Nábřeží řeky Svatky - Realizace protipovodňových opatření  
města Brna – etapy VII a VIII (ORG 5344)

## ZMĚNOVÝ LIST

### ZL 73

- ZM 087 – ZAŘÍZENÍ PRO VODÁKY

| VZOROVÝ PŘÍČNÝ ŘEZ - PATKY                                        |  |                            |  |

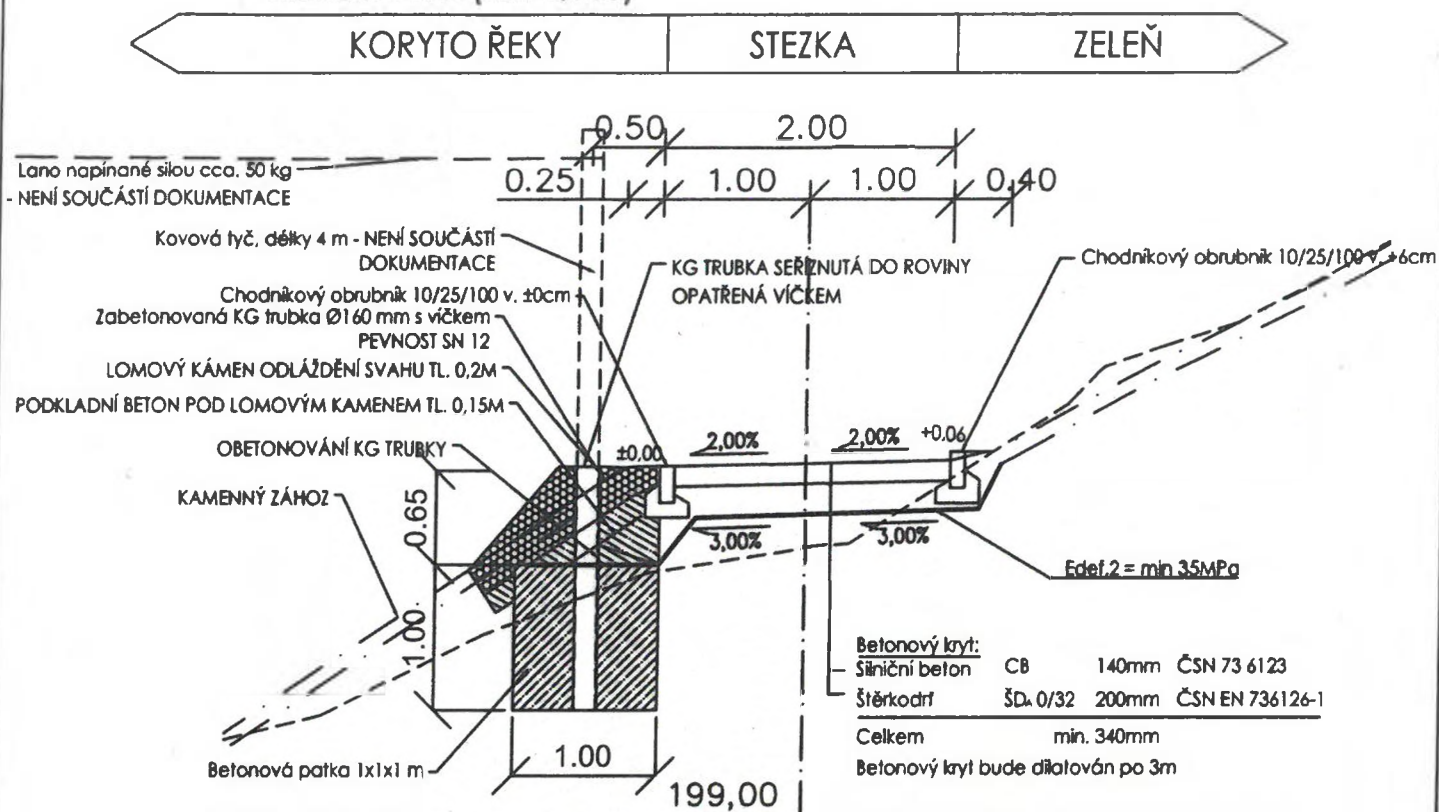
Předmětem změny je vybudování betonových patek o velikosti 1x1x1 m, umístěných podél stezky SO 07.14.2, pro zařízení pro vodáky k umístění tyčí v době závodů nebo trénování. Veškeré patky jsou umístěny pod upraveným terénem. Prostor nad patkou bude odlážděn lomovým kamenem.

| <b>POPIS PŘÍKÁZANÉ ZMĚNY:</b><br>Zařízení pro sjiždění řeky vodáky – betonové patky s pouzdrům z KG potrubí a víčkem jsou navrženy podél stezky – v Km 39,000-39,210. Okolní svah bude odlážděn z lomového kamene do betonového lože.                                                                                                |                                                                       |                                     |

Veškeré navržené patky jsou rozměrů 1x1x1m, do kterých je uložena KG trubka na níž bude osazeno víčko. Kovová tyč délky 4m a lano napínané silou maximálně 50kg není součástí této dokumentace.

V rámci realizace patek, je nutné nejdříve odtěžit kamenný zához v místě patek a následně vyhloubit jámu pro realizaci betonové patky. Výkopy budou v rozměrech patky 1m x 1m x 1m. Výkop se uvažuje z provedené úrovně HTU po odstranění kamenného záhozu a prostor patky nebude bedněn.

Do realizovaného výkopu bude osazena KG trubka, která bude následně obetonována samotnou patkou. Prostor nad patkou pak bude odlážděn lomovým kamenem do betonového lože v tloušťce 0,15m. Přesahující KG trubky se pak odříznou a osadí se na ně víčko pro zamezení zanesení trubky nečistotami.

Betonová patka je rozměrů 1x1x1m, beton je třídy C 30/C37 XC4, XD1, XF3, XA1

KG trubka je průměru 160mm, výška je oříznutá podle potřeby, aby vyčnívala nad hranu svahu, na který je osazeno plastové víčko. Trubka se osazuje do středu patky a její střed je osazen 0,5m od hrany stezky.

Odláždění svahu je z lomového kamene tloušťky 0,2m, šířky cca.1,5m, a délky 1,0m.

Za AD k tomu nemáme připomínky a dané technické provedení odsouhlasujeme.  
Charakter stezek je zachován a veškeré patky jsou umístěny pod upraveným terénem. Jen je důležité dbát na  
dopojení a řádné dorovnání opevnění břehů a jeho skladeb.
